RIKI CLOCK RC (WR08-26 / 27、 WR20-01 / 02)

ムーブメント仕様変更のお知らせ

< 現行仕様 >

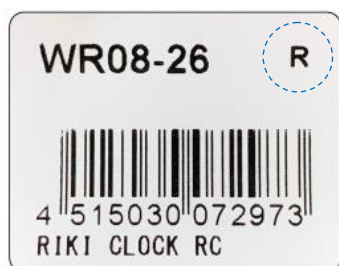
上記4品番とも意匠デザインの変更はございません。
製品裏側のみ外観が変わります（※4品番共通）。下記の画像をご参照ください。

※裏蓋を外した状態です
